# 工事計画届出書 補足説明資料

## 高浜発電所第4号機 蒸気発生器伝熱管補修工事

# 1. 高浜発電所第4号機 蒸気発生器伝熱管補修工事

4. 高浜発電所第4号機 蒸気発生器の耐震性に関する説明書に係る  
補足説明資料 施栓による伝熱管の重量変化の影響について

図1 SG伝熱管 耐震解析モデル化範囲、及び、施栓箇所

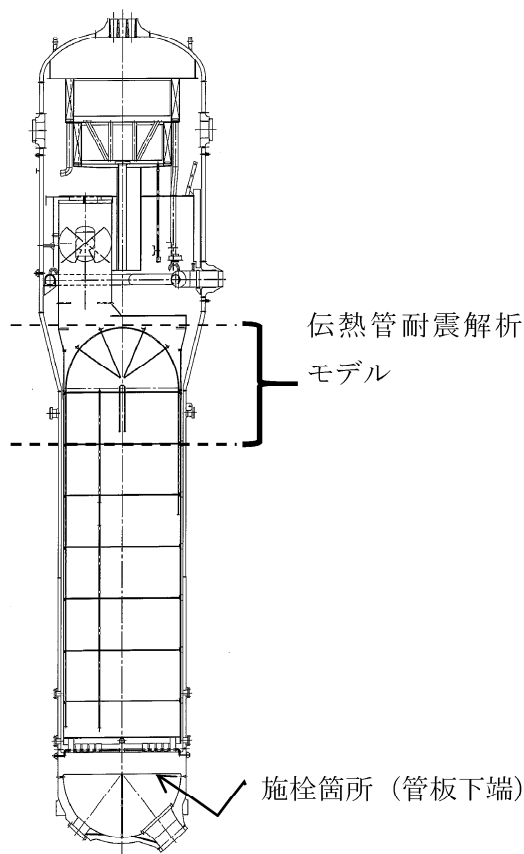
伝熱管の施栓は、図1に示す通り、管板の下端に施工される。一方で伝熱管の耐震解析モデルは、実機大試験体で得られた知見に基づき伝熱管Uベンド部及び最上段から2段目の管支持板までの直管部をモデル化している。したがって、伝熱管の耐震評価において、本施栓による重量増加の影響はない。

また、施栓を行った伝熱管1次側は液相から気相におきかわることによる重量減の影響が考えられるが、施栓率10%による伝熱管Uベンド部の重量変動による固有振動数への影響は□%程度<sup>(注1)</sup>である。

伝熱管Uベンド部の固有振動数は面外(1次モード)で□Hzであり、□%の変動を考慮しても評価上の固有振動数に与える影響はごく軽微であり蒸気発生器伝熱管(Uベンド部)の耐震評価に与える影響はない。
